감사결과 처분요구서

— ○○○○지역본부 종합감사 —

2017. 5.

[그림 3] 우리공사 및 한국공항공사의 장애물 차폐적용 범위 비교

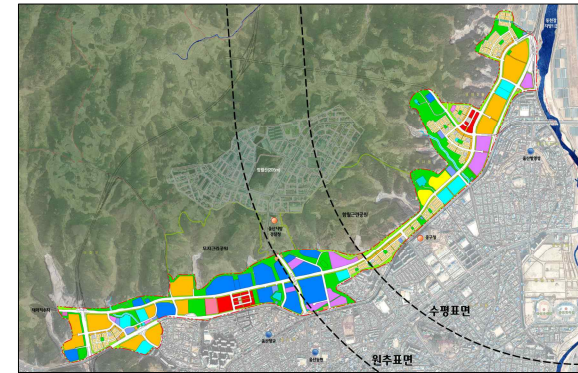
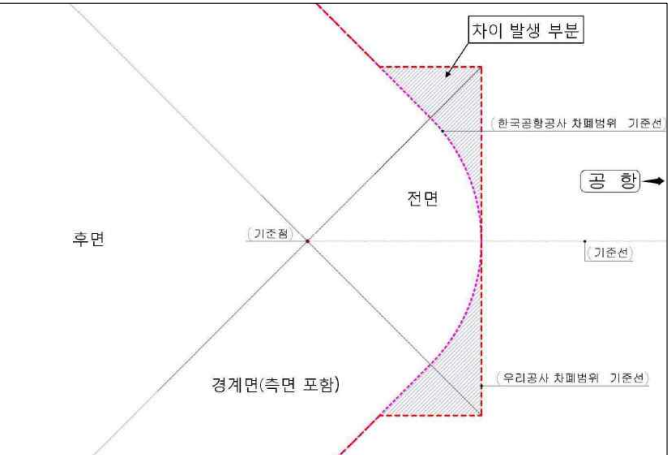
변경승인 신청서 및 변경승인서에 포함된 제1종지구단위계획(변경) 결정도서(이하 ‘지구단위계획’이라 한다)에는 사업지구 인근 ◇◇공항으로 인한 장애물제한표면²²⁾ 및 항공법 시행규칙 제246조(물건제한의 특례) 및 별표28의 3에 따른 장애물 제한구역²³⁾내 장애물 차폐적용²⁴⁾(이하 ‘장애물 차폐적용’이라 한다)에 관한 내용이 포함되어 있으며, 장애물 차폐적용 범위를 산출하기 위해 아래 [그림 2]와 같이 설정하고 건축물 최고 층수를 산정하였다.

그러나, 장애물 차폐적용 범위 산정에 대한 질의 응답시 2015. 3. 17. 국토교통부 공항안전환경과에서는 [그림 2]와 같은 피라미드형태 평면은 장애물로부터 일정한 비율(1/10)로 적용되는 등거리 경사면으로 볼 수 없다(각 지방항공청, 공항공사의 기존 타 사례를 조사한 결과도 동일)는 회신을 함에 따라 장애물 차폐적용 범위에 오류가 있음을 확인 받은 바 있다.

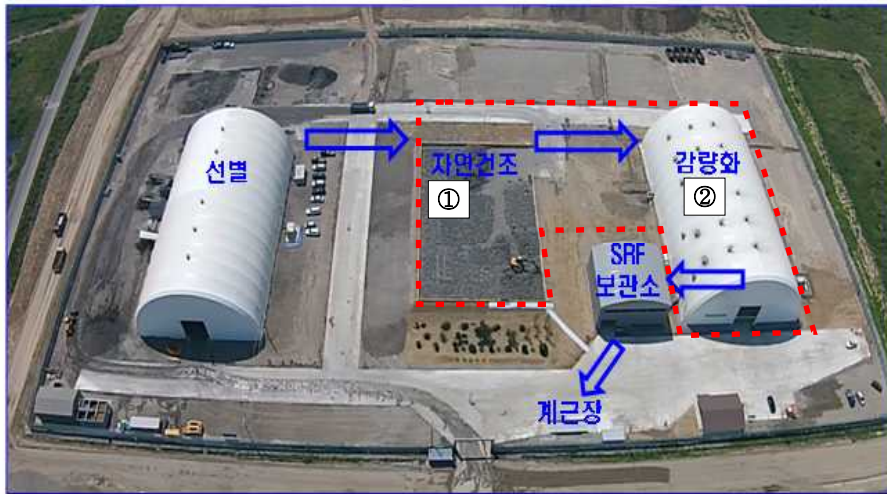
가연성폐기물의 감량·자원화 공정은 [그림 5]의 절차와 같이 이루어지고 있으며, 감량·자원화 이전에 가연성폐기물의 투입량을 최적화하기 위해 선별된 가연성 폐기물의 건조 공정을 별도로 운영하고 있고,

감량·자원화 공정과 자연건조 공정(소할)이 구분되어 있는 [표 48]의 물량내역을 근거로 공사 대금을 지급하고 있다.

감량·자원화 감량을 산정방법을 재검토하여 물량내역 수량을 변경하고, 관련 공사비 740백만 원을 「공사계약일반조건」 제19조에 따라 ‘감액’하시기 바랍니다 (시정(감액)).

[그림 6] 호안자재 설계 예시

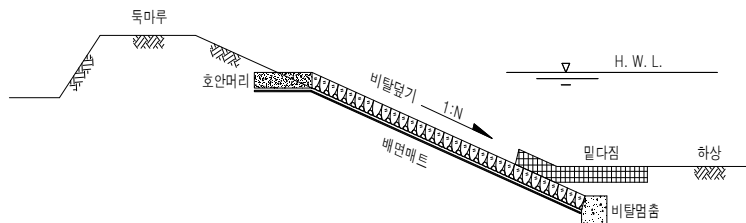
공사(公社) 「설계지침(토목)」에 따르면 ‘호안자재는 치수적 안정성, 경관, 환경, 유지관리 측면 등을 고려하여 경제적인 자재를 우선 적용하며, 수위 상단에서 독마루까지는 때붙임을 원칙으로 한다.’ 라고 명시되어 있다.

「공사계약 일반조건」 제20조에 따라 저류지 호안설계를 경제적인 방법으로 변경하고 관련 공사비 33,011천 원을 “감액”하시기 바랍니다(시정(감액)).

[그림 7] 주방 콘센트 설계적용 현황(분양 84type 기준)

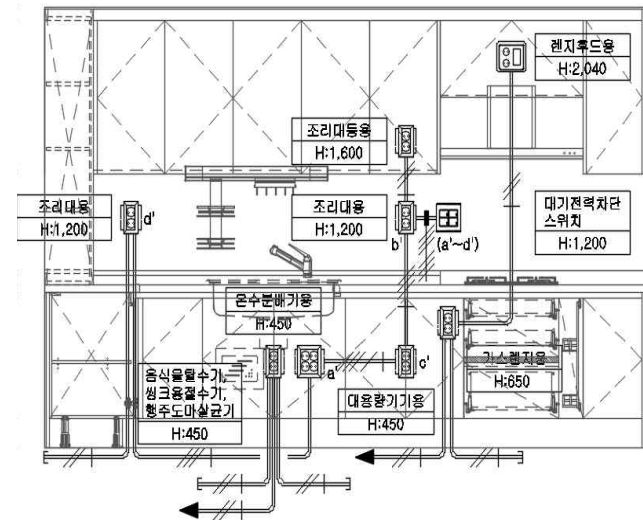
공사(公社)는 공동주택 건설을 할 때에 아파트 단위세대 주방기기 등에 대한 전원공급용 콘센트 설비를 [그림 7]과 같이 적용하고 있으며, 이 중 주방싱크장 하부의 콘센트 설비는 [표 81]과 같이 설계에 반영하고 있다.

전기 및 정보통신 설계지침(2.2 단위세대 전기설비)등에 따르면 공동주택 콘센트 시설은 건축도면의 가구 배치안과 아파트 분양 마감재의 종류 등을 고려하여 합리적이며 적정하게 설치되어야 한다.

[그림 8] 주방 하부장 콘센트 설계 현황

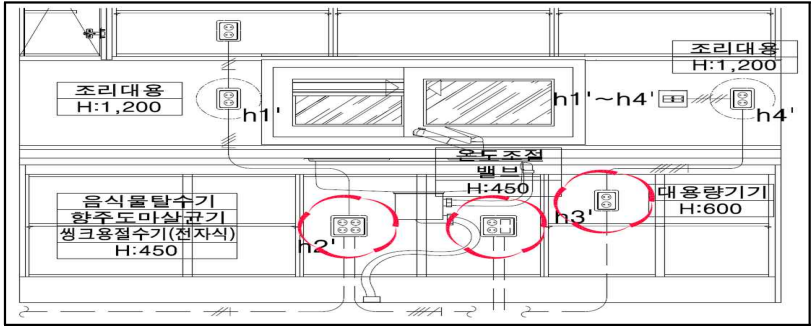
위 공구의 설계에 따르면 주방하부 콘센트가 [그림 8]과 같이 음식물 탈수기, 행주도마살균기, 썬크용절수기의 전원공급을 위한 4구형 콘센트 1개와 온도조절밸브 및 대용량기기⁴⁴⁾ 전원공급을 위한 2구형 콘센트 2개를 각각 설치하도록 되어 있다.

이에 위 공구에서는 주방하부 콘센트 규모에 대하여 4구 콘센트는 2구 콘센트로 변경하고 2구 콘센트 2개는 1개로 줄여서 시공하여도 분양할 때에 시행한 주방 기기 등 마감재에 대한 전원공급이 충분히 가능할 것으로 판단된다.

따라서 위 공구에서는 주방하부 콘센트에 대하여는 건축도면의 가구배치(안)과 분양자에게 제시한 마감재 등을 적극 고려하여 공사원가 절감에 기여할 수 있도록 해당 시설물에 대한 설치규모 등을 재검토할 필요가 있다.
